# 质疑函

质疑项目的名称：苍梧县人民医院住院医技综合大楼网络改造项目

质疑项目的编号：WZZC2026-J1-210035-GXZY 包号：无

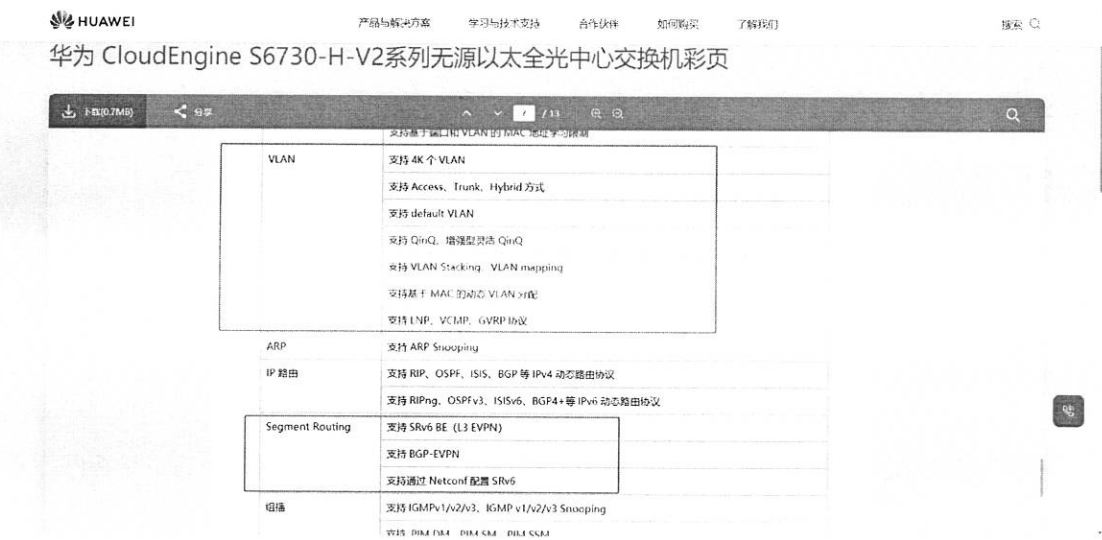
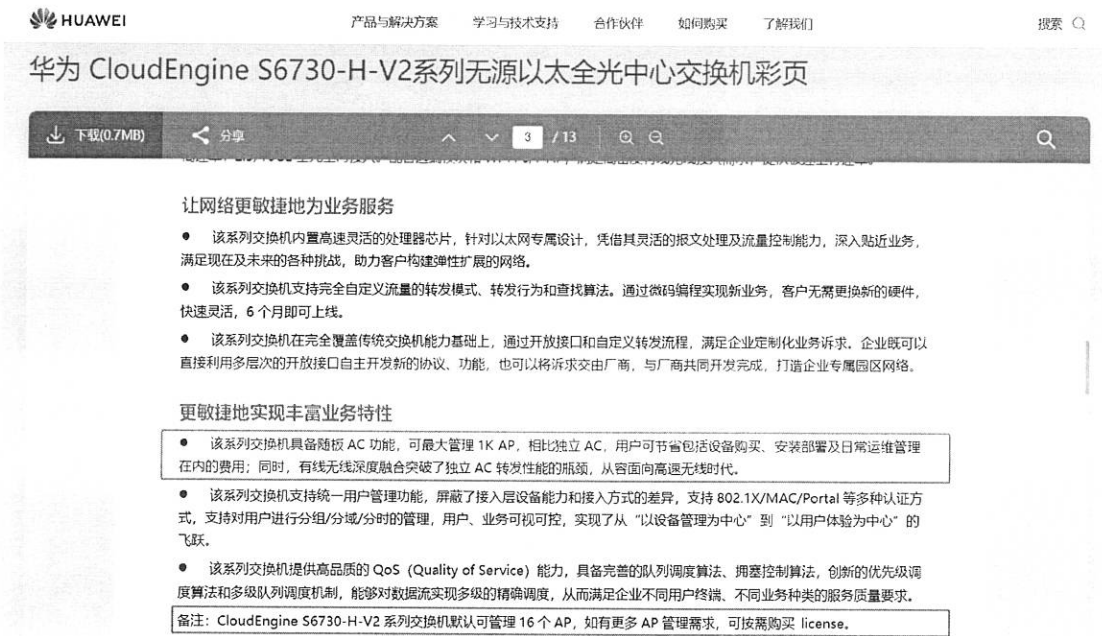
质疑事项 4：本次质疑针对采购文件“第三章 采购内容及要求”中“一、采购标的及要求”的“一、内网（以太全光方案）”的“光汇聚交换机”部分的参数：

参数原文：“5. 设备的关键元器件 CPU 和转发芯片采用国产芯片；

10. 支持无线控制器功能，支持纳管 $\geq$ 1000 台 AP，至少提供 AP 管理授权 $\geq$ 10 个；

14. ▲支持 SRv6 功能、支持 SRv6+VLAN 混合组网；”

由于已配有单独的无线控制器设备，因此“支持无线控制器功能”并不实配，仅作为控标参数，该功能会排除满足医院实际需求的主流设备。

SRv6 是面向 IPv6 骨干网、运营商网络、跨地域广域网、大型云网互联、集团级多园区互联的高端分段路由技术，主要解决跨域调度、大规模路径编程、广域承载等问题。本次项目为医院网络改造，仅涉及院内局域网、业务系统接入、院内数据互通，采用常规三层路由、VLAN、ACL、堆叠、链路聚合等技术即可满足所有医疗业务需求，不存在跨域广域互联、大规模 IPv6 骨干调度等需要 SRv6 的场景，与实际需求不符。

经公开市场查询及技术规格比对，与华为旗下特定型号（CloudEngine S6730-H6FX4Y2CZ-V2）无源以太全光中心交换机的宣传参数高度一致，该描述客观上可能构成对特定品牌产品的指向性，并且经过我司调研，同为网络的主流品牌如锐捷、新华三、信锐、中兴、迈普、迪普等，在无源以太全光的方案产品均无法满足上述参数，因此该描述限制了其他品牌同等性能或更优性能产品参与竞争，涉嫌以不合理条件限制或排斥潜在投标人。

质疑事项 4：建议删除参数。

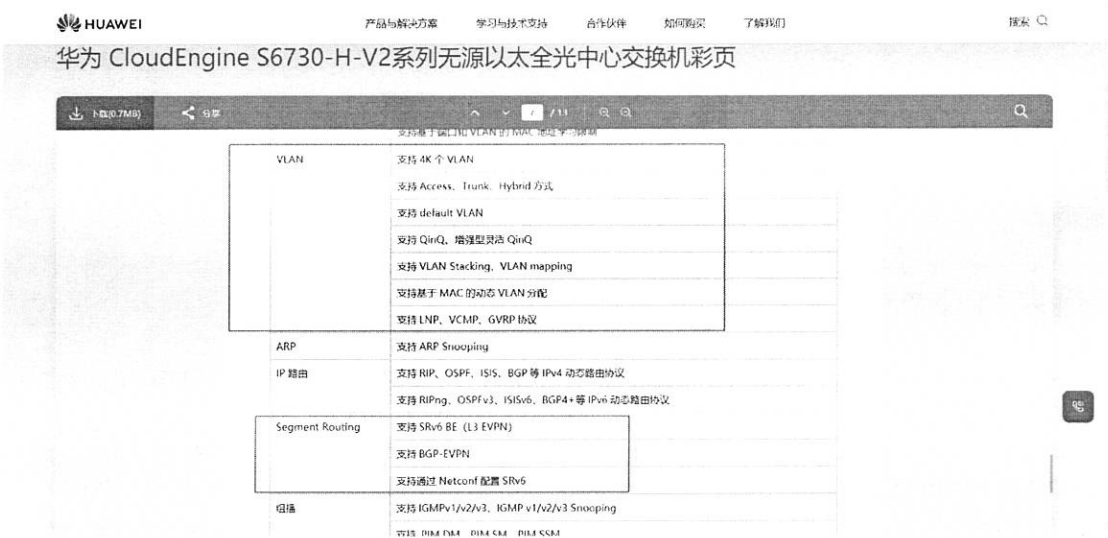
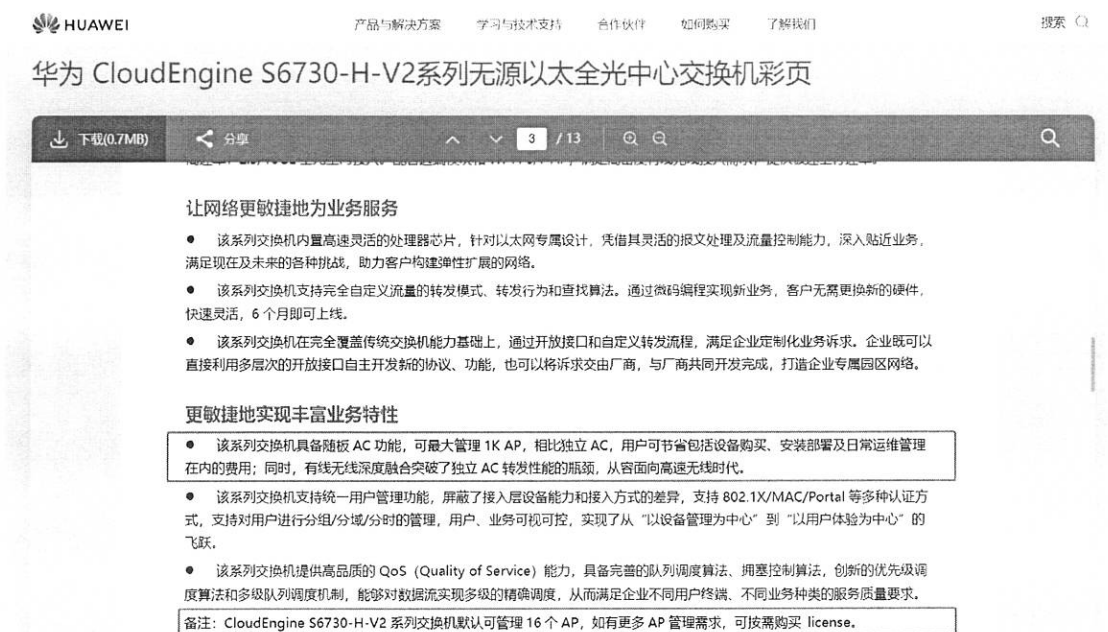
质疑事项 9：本次质疑针对采购文件“第三章 采购内容及要求”中“一、采购标的及要求”的“二、外网（以太网全光方案）”的“光汇聚交换机”部分的参数：

参数原文：“5. 设备的关键元器件 CPU 和转发芯片采用国产芯片；

10. 支持无线控制器功能，支持纳管 $\geq 1000$  台 AP，至少提供 AP 管理授权 $\geq 10$  个；

14. ▲支持 SRv6 功能、支持 SRv6+VLAN 混合组网；”

由于已配有单独的无线控制器设备，因此“支持无线控制器功能”并不实配，仅作为控标参数，该功能会排除满足医院实际需求的主流设备。

SRv6 是面向 IPv6 骨干网、运营商网络、跨地域广域网、大型云网互联、集团级多园区互联的高端分段路由技术，主要解决跨域调度、大规模路径编程、广域承载等问题。本次项目为医院网络改造，仅涉及院内局域网、业务系统接入、院内数据互通，采用常规三层路由、VLAN、ACL、堆叠、链路聚合等技术即可满足所有医疗业务需求，不存在跨域广域互联、大规模 IPv6 骨干调度等需要 SRv6 的场景，与实际需求不符。

经公开市场查询及技术规格比对，与华为旗下特定型号（CloudEngine S6730-H6FX4Y2CZ-V2）无源以太全光中心交换机的宣传参数高度一致，该描述客观上可能构成对特定品牌产品的指向性，并且经过我司调研，同为网络的主流品牌如锐捷、新华三、信锐、中兴、迈普、迪普等，在无源以太全光的方案产品均无法满足上述参数，因此该描述限制了其他品牌同等性能或更优性能产品参与竞争，涉嫌以不合理条件限制或排斥潜在投标人。

质疑事项 9：建议删除参数。

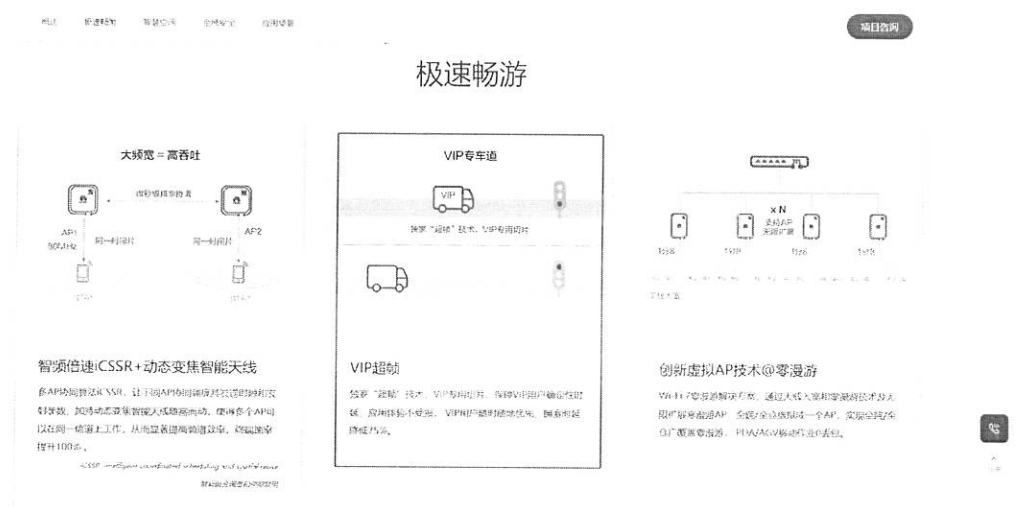
质疑事项 12:本次质疑针对采购文件“第三章 采购内容及要求”中“一、采购标的及要求”的“三、住院楼零漫游无线网”的“内网无线控制器”部分的参数:

参数原文:“8. ▲VIP 用户保障:支持基于 VIP 用户的体验保障,包括优先接入、带宽限速等;”

事实依据:经公开市场查询及技术规格比对,与华为旗下特定型号 (AirEngine 9700-M1) 无线控制器设备的宣传参数高度一致,该描述客观上可能构成对特定品牌产品的指

质疑事项 12：建议删除参数。

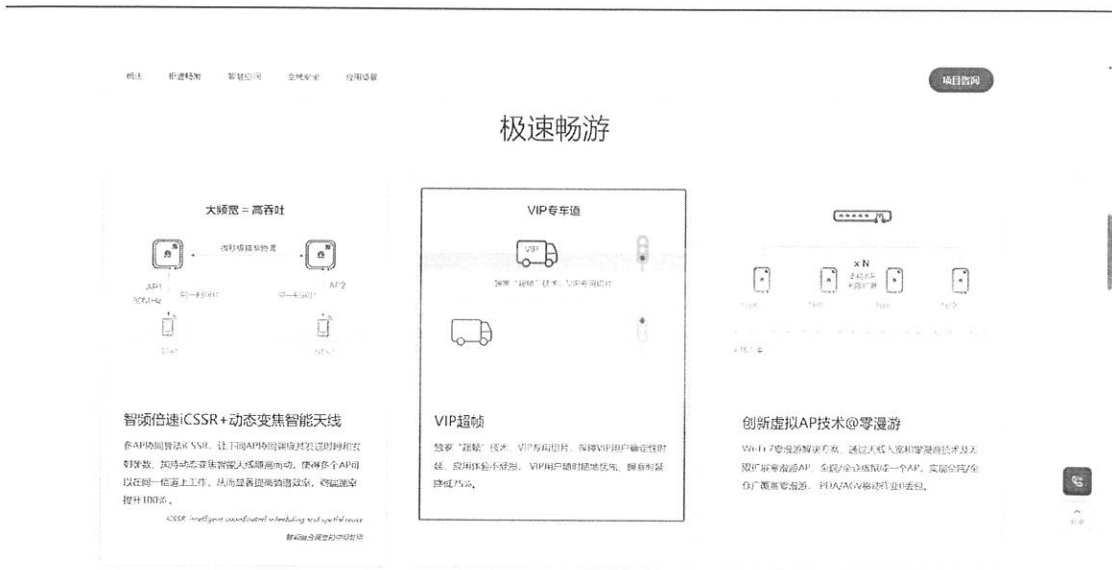
质疑事项 13: 本次质疑针对采购文件“第三章 采购内容及要求”中“一、采购标的及要求”的“三、住院楼零漫游无线网”的“外网无线控制器”部分的参数:

参数原文:“8. ▲VIP 用户保障: 支持基于 VIP 用户的体验保障, 包括优先接入、带宽限速等; ”

事实依据: 经公开市场查询及技术规格比对, 与华为旗下特定型号 (AirEngine 9700-M1) 无线控制器设备的宣传参数高度一致, 该描述客观上可能构成对特定品牌产品的指向性, 并且经过我司调研, 同为网络的主流品牌如锐捷、新华三、信锐、中兴、迈普、迪普等产品均无法满足上述参数, 因此该描述限制了其他品牌同等性能或更优性能产品参与竞争, 涉嫌以不合理条件限制或排斥潜在投标人。

质疑事项 13：建议删除参数。
